Trajet cyclable : du Centre Ville au Lycée Jules Fil
Analyse suite aux derniers aménagements sur la rue Antoine Marty et Bd Joliot Curie

1) Bd Joliot Curie : du Pont de l'Avenir au Bd Maréchal Juin

Bd Joliot Curie, niveau stade Domec

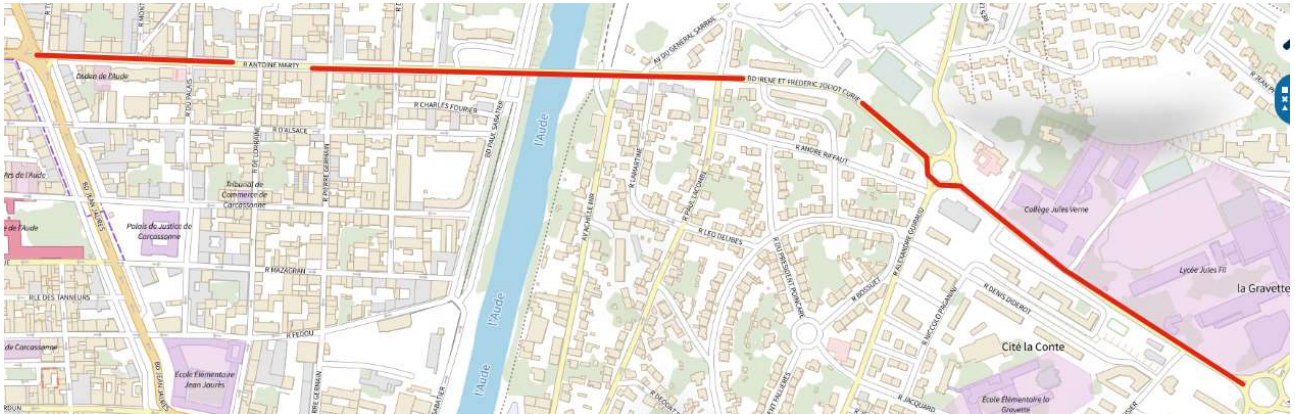
a) La bande cyclable réalisée Bd Joliot Curie allant du Pont de l'Avenir au Rond Point Pole employé est satisfaisante : bande cyclable bien marquée au sol, dans les 2 sens, sas à vélo au feu avec la rue Paul Lacombe . Ce tronçon est bien sécurisé.
